Verslag huishoudelijke elektrische installatie op laagspanning en zeer lage spanning

Referentie: **011-20261002-02**	Datum controle: **02/10/2026**
Keurder: **011**

Eigenaar:	**Onbekend**	EAN-code:	**Onbekend**
Adres installatie:	**Jan Baptist Tassynstraat 75, 2070 - Zwijndrecht**	Nummer teller(s):	**711337**
		Distributienetbeheerder installatie:	**Fluvius**

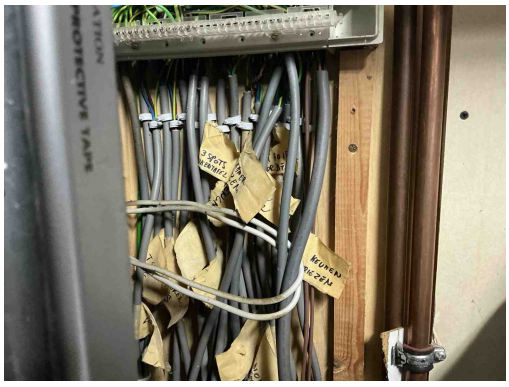
B04 - De aanduiding van de kringen, klemmen en/of schakelapparatuur ontbreekt, is onjuist of is onvolledig (Boek 1: 3.1.3.1/5.1.6.1).
Opmerking: Oa bord 1

B17 - De voedingsspanning is niet op elk bord vermeld (Boek 1: 3.1.3.3).
Opmerking: Oa bord 1

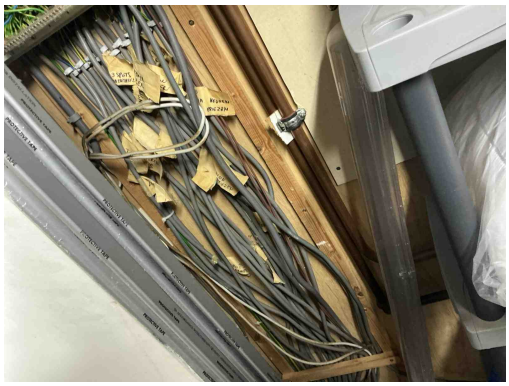
C21 - Het gebruik van geleiders van het type VOB, zonder bijkomende afscherming is niet toegestaan (Boek 1: 5.2.9.6).
Opmerking: Oa onder bord 1

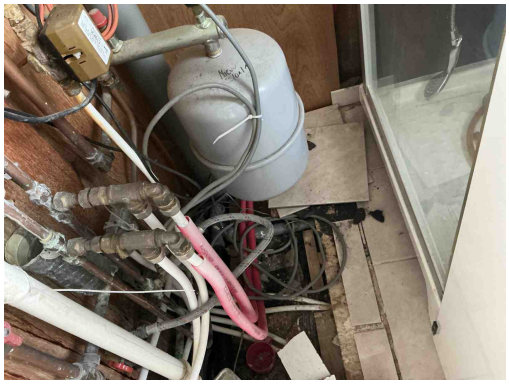
C13 - Onvoldoende bevestiging van de leiding(en) (Boek 1: 5.2.9.5).
Opmerking: Oa onder bord 1, aan cv

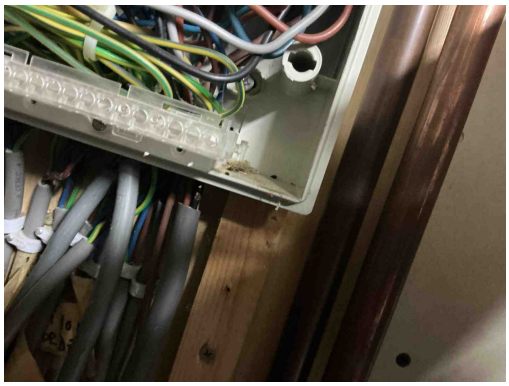
C13 - Onvoldoende bevestiging van de leiding(en) (Boek 1: 5.2.9.5).
Opmerking: Oa onder bord 1, aan cv

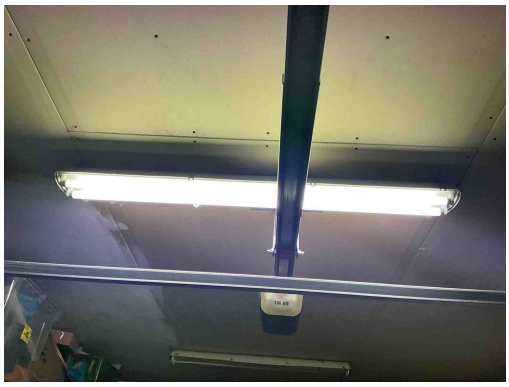
T21c - Het elektrisch materieel is niet geplaatst volgens de voorschriften van de fabrikant/ regels van goed vakmanschap. (Boek 1: 1.4.1.3) Oa armatuur niet degelijk bevestigd. Zie plaatsingsfiche fabrikant.
Opmerking: Oa garage

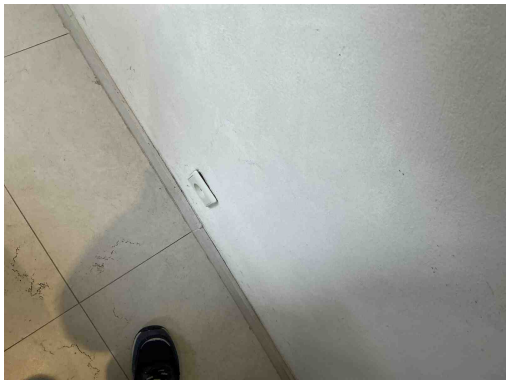
T21c - Het elektrisch materieel is niet geplaatst volgens de voorschriften van de fabrikant/ regels van goed vakmanschap. (Boek 1: 1.4.1.3) Oa armatuur niet degelijk bevestigd. Zie plaatsingsfiche fabrikant.
Opmerking: Oa garage

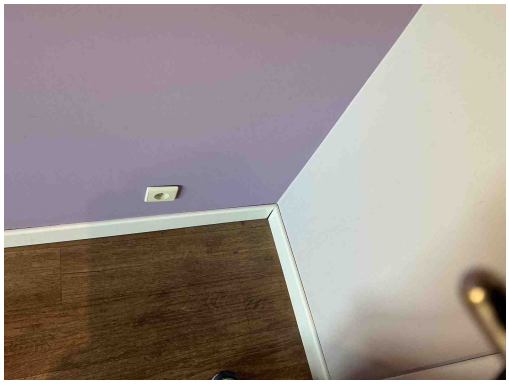
T10 - Bepaalde contactdozen en/of schakelaars zijn niet degelijk bevestigd (Boek 1: 1.4.1.3).
Opmerking: Oa woonkamer , keuken, slaapkamer , ...

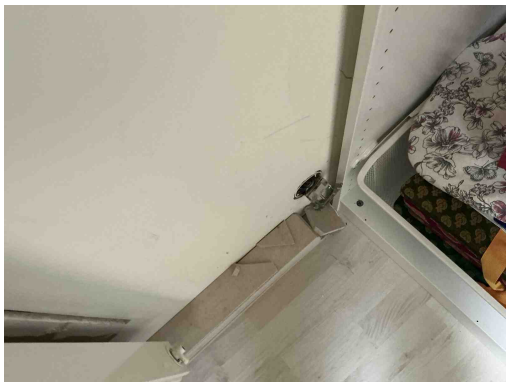
T10 - Bepaalde contactdozen en/of schakelaars zijn niet degelijk bevestigd (Boek 1: 1.4.1.3).
Opmerking: Oa woonkamer , keuken, slaapkamer , ...

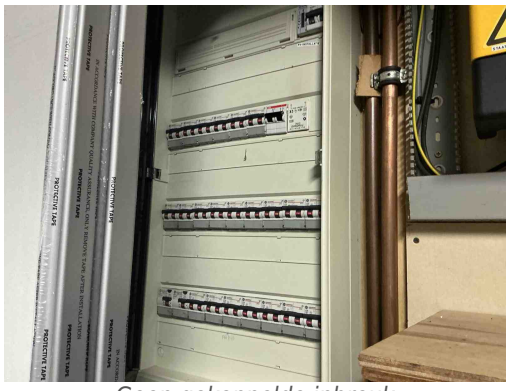
T10 - Bepaalde contactdozen en/of schakelaars zijn niet degelijk bevestigd (Boek 1: 1.4.1.3).
Opmerking: Oa woonkamer , keuken, slaapkamer , ...
